AVD.	<b>P 8</b>	GRUPP	85
BETR.	Kylanläggning 240	NR	2
		DATUM	Jan .75

## Servicemeddelande

B-57189 Relät för kylanläggningen utgår från vagnar med B 20/B 21-motor och ingår härefter endast på vagnar med B 27-motor.

### Kopplingschema

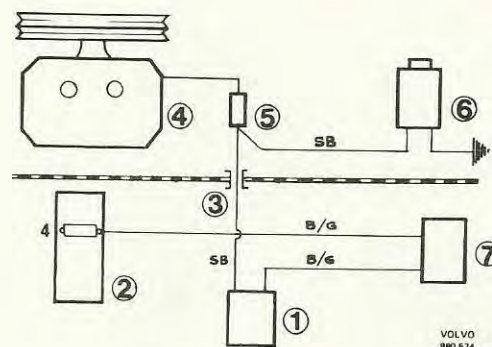
På grund av borttagandet av relät tillkommer ny ledningsmatta.

Punkt 24 och 26 i monteringsanvisning 514130 (B 20) samt punkt 29 och 31 i monteringsanvisning 514132 (B 21) berörs av ändringen, se nedan.

Punkt 24 resp. 29: Nytt kopplingschema. Demontera vänster isolerpanel och dra kompressorns elledning genom mellanbrädan parallellt med den ordinarie ledningsmattan. Strömförande ledningen till relät dras fram till säkringsdosan och ansluts till säkring nr 4 enligt kopplingschemat.
